Warszawa, 30.07.2025

ODPOWIEDZI NA PYTANIA DO SWZ

„Rozbudowa Muzeum Powstania Warszawskiego przy ul. Grzybowskiej w Warszawie” Nr ref.: MPW1/GDS

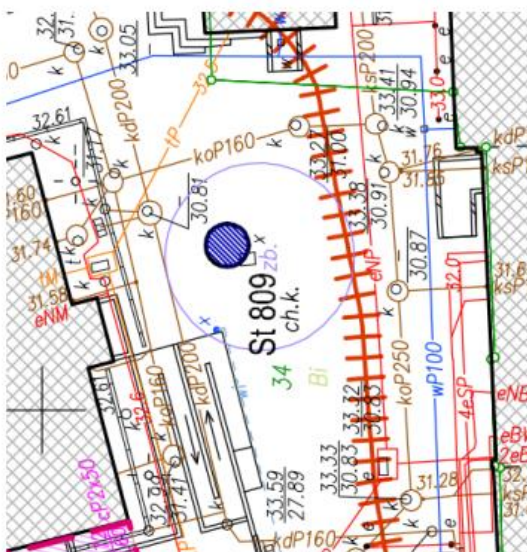
- a) Rozbiórka zabytkowego muru i odtworzenie w innym miejscu:

Czy MWKZ ma uwagi do powyższych prac?

Zamawiający odsyła do odpowiedzi nr 102 oraz dodatkowo wyjaśnia, że kwestia uzgodnień z SKZ, stanowi zadanie wykonawcy. Zapytanie, jakie Zamawiający w ostatnim czasie skierował do SKZ, miało charakter ponownego rozpoznania tematu. Zamawiający jednak wyjaśnia, że zakłada częściowe ingerencje w mur, w częściach niepokrytych napisami. Zakłada również ingerencję budynku C z nowo projektowanym. Zbiornik, wspomniany w punkcie c) nie jest objęty żadną formą ochrony konserwatorskiej. Jest wydobycie i utylizacja, stanowi zadanie wykonawcy.
